リコール届出一覧表

リコール届出日:令和 08 年 07 月 23 日

リコール届出番号	外-4208	リコール開始日	令和 08 年 07 月 23 日
届出者の氏名又は名称	Stellantis ジャパン株式会社 代表取締役社長 成田 仁	製作国：フランス共和国 製作者名：Automobiles PEUGEOT 問い合わせ先：専用フリーダイヤル TEL:0120-840-240 製作者名：Automobiles CITROEN 問い合わせ先：専用フリーダイヤル TEL:0120-55-4106 ホームページ： https://www.stellantis.jp	
不具合の部位(部品名)	原動機(ベルト駆動スタータージェネレーター)、ばい煙、悪臭のあるガス、有害なガス等の発散防止装置(ガソリン微粒子フィルターパイプ)		
基準不適合状態にあると認める構造、装置又は性能の状況及びその原因	①ベルト駆動スタータージェネレーター(BSG)の電極保護キャップにおいて、材質検討が不十分なため、絶縁性が不足している。 ②ガソリン微粒子フィルター(GPF)パイプにおいて、配索指示が不適切なため、BSGの電極保護キャップとの隙間が不足しているものがある。 そのため、当該保護キャップからGPFパイプに漏電が発生してBSGの電極保護キャップとGPFパイプが発熱して損傷し、そのまま使用を続けると、最悪の場合、火災に至るおそれがある。		
改善措置の内容	①全車両、BSGの電極保護キャップを対策品に交換する。 ②全車両、BSGの電極保護キャップとGPFパイプとの隙間を点検し、隙間が不足している場合はGPFパイプの配索を修正する。なお、GPFパイプが損傷している場合はGPFパイプを新品に交換する。		
不具合件数	1 件	事故の有無	なし
発見の動機	本国からの情報による。		
自動車使用者及び自動車特定整備事業者に周知させるための措置	・使用者:ダイレクトメール等で通知する。 ・自動車特定整備事業者:日整連発行の機関誌に掲載する。 ・弊社ホームページに掲載する。

改善箇所説明図

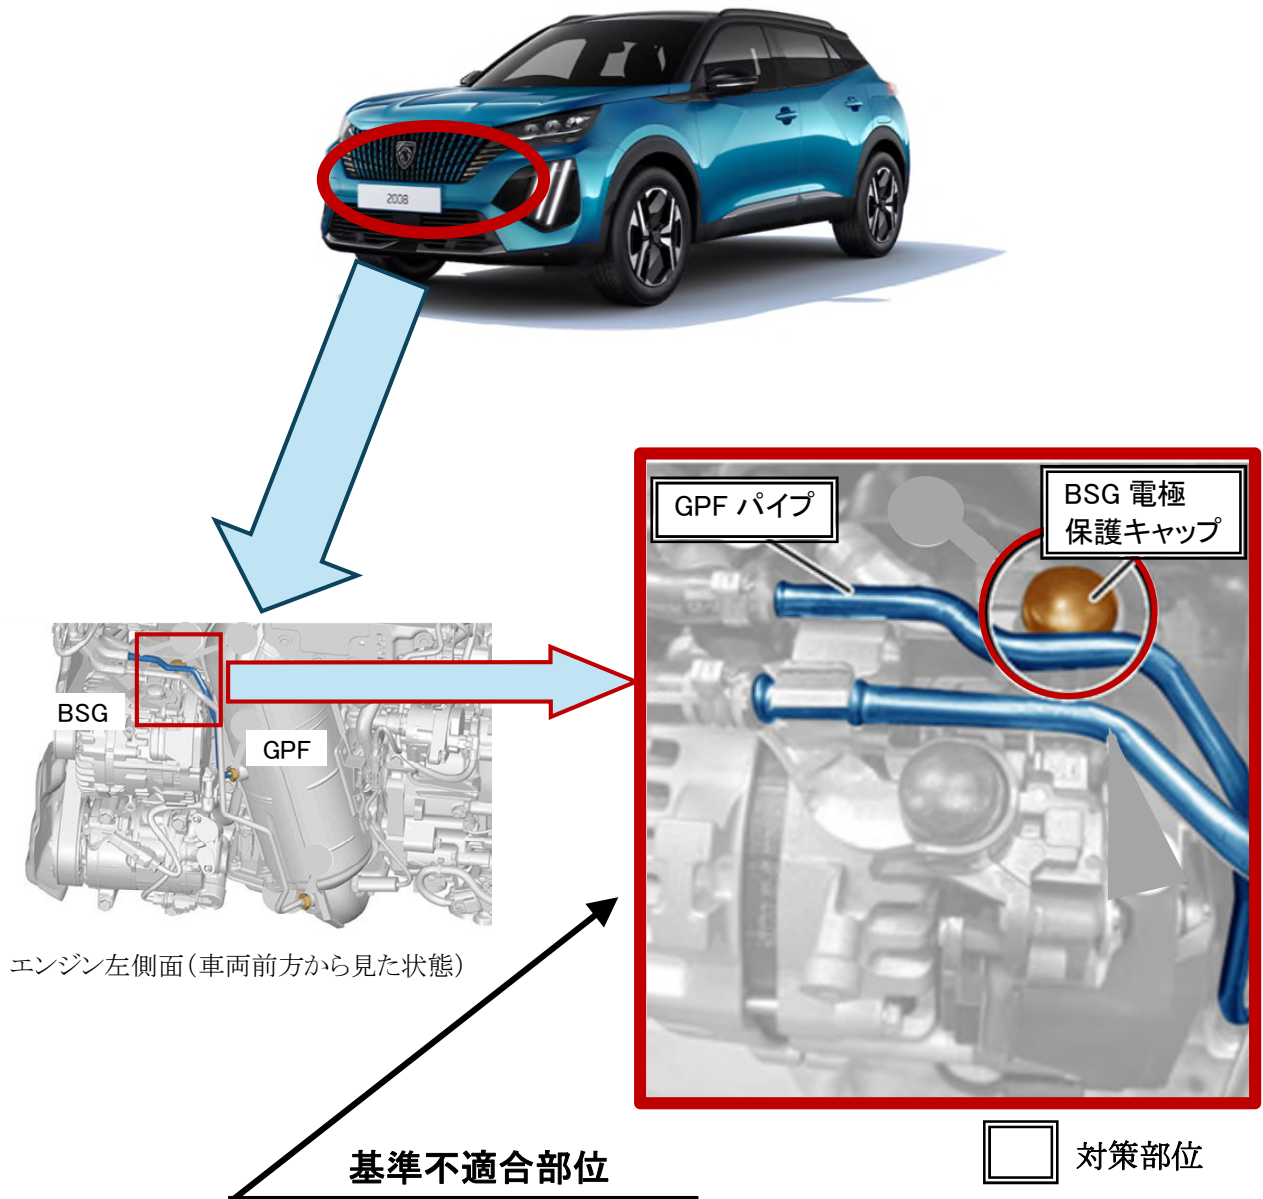
- ①ベルト駆動スタータージェネレーター（BSG）の電極保護キャップにおいて、材質検討が不十分のため、絶縁性が不足している。
- ②ガソリン微粒子フィルター（GPF）パイプにおいて、配索指示が不適切なため、BSGの電極保護キャップとの隙間が不足しているものがある。
- そのため、当該保護キャップからGPFパイプに漏電が発生してBSGの電極保護キャップとGPFパイプが発熱して損傷し、そのまま使用を続けると、最悪の場合、火災に至るおそれがある。

- ①全車両、BSGの電極保護キャップを対策品に交換する。
- ②全車両、BSGの電極保護キャップとGPFパイプとの隙間を点検し、隙間が不足している場合はGPFパイプの配索を修正する。なお、GPFパイプが損傷している場合はGPFパイプを新品に交換する。
